Rapport de l'Inspection des installations classées

Visite d'inspection du 19/11/2025

GRENOBLE-ALPES METROPOLE

Le nouveau centre de tri des déchets d'emballages collectés de manière séparée (collecte sélective) et des ordures ménagères résiduelles exploité par Grenoble Alpes Métropole est situé sur le même terrain que l'unité d'incinération et de valorisation énergétique (UIVE). Le site est dénommé Trivalo 38.

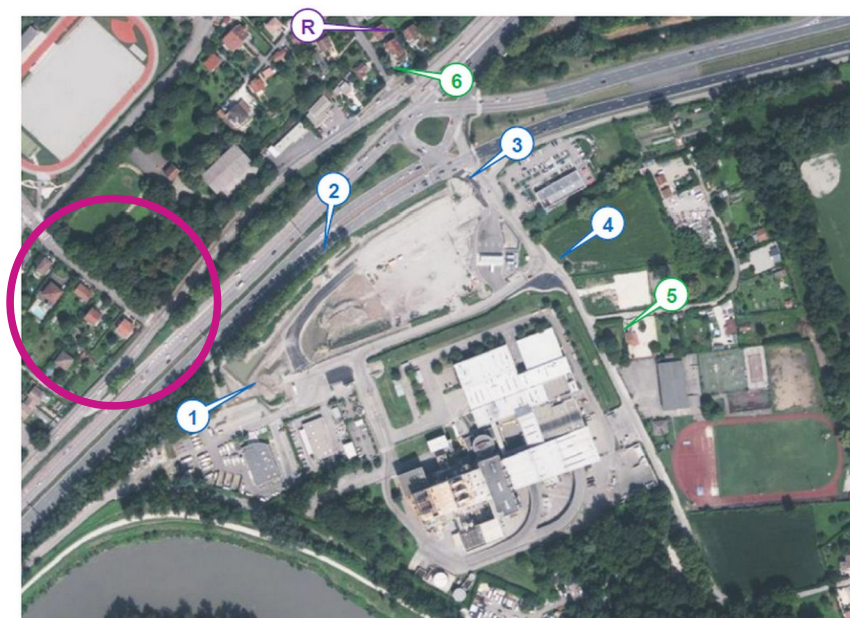
Il comporte le numéro des personnes à prévenir en cas d'accident, le descriptif de l'organisation de la première intervention et de l'évacuation, le plan du site, le plan des stockages avec les zones de dangers, le plan des réseaux d'eau, le plan des moyens d'extinction automatique et le descriptif de ces moyens, l'inventaire de produits chimiques et le suivi des formations du personnel (en date du 14/10/2024).

- le plan de défense incendie n'a pas été transmis au SDIS,
- le schéma d'alarme et d'alerte ne précise pas l'organisation lorsque le centre est fermé ; la liste des interlocuteurs internes autres que Paprec et externes à prévenir en cas d'incident/accident ne figure pas dans le document,
- les modalités d'accès pour les pompiers en périodes non ouvrées ne sont pas présentées,
- le plan de situation des réseaux de collecte, des égouts, des bassins de rétention éventuels est illisible en format papier et incomplet (bassin de rétention non mentionné, emplacement des réserves d'eau incendie non repéré...),
- les modalités de mise en œuvre des moyens de lutte contre l'incendie sont incomplètes : les systèmes déluges ne sont pas mentionnés, les modalités de déclenchement manuel de

ces dispositifs ne sont pas précisées..., - la description des zones de dangers n'est pas exhaustive avec des oublis notables : hall process non identifié comme zone à risque incendie..., - l'emplacement des murs coupe-feu, des commandes de désenfumage, des interrupteurs centraux (...) ne figure pas dans le document, - le plan d'implantation des moyens automatiques de protection contre l'incendie est présent mais peu détaillé ; la description de leur fonctionnement est absente, - la consultation de l'état des déchets stockés dont les déchets dangereux n'est pas référencée dans le document, - le plan du site n'est pas suffisamment précis et ne présente pas les zones de réception des déchets, les zones d'entreposage tampon, les différentes alvéoles de stockage de déchets... L'inspection constate que le plan de défense incendie du centre de tri ne formalise pas point par point la stratégie de lutte contre l'incendie et présente des oublis ou erreurs notables. Il est rappelé que le plan de défense incendie se doit d'être exhaustif.

Demande à formuler à l'exploitant à la suite du constat : <u>Proposition de suites n°5 :</u> L'exploitant complète le plan de défense incendie qui doit satisfaire point par point aux exigences de l'article 10-1 de l'arrêté ministériel du 6 juin 2018. Le délai de mise en conformité est de 2 mois.
Type de suites proposées : Avec suites
Proposition de suites : Demande d'action corrective
Proposition de délais : 2 mois
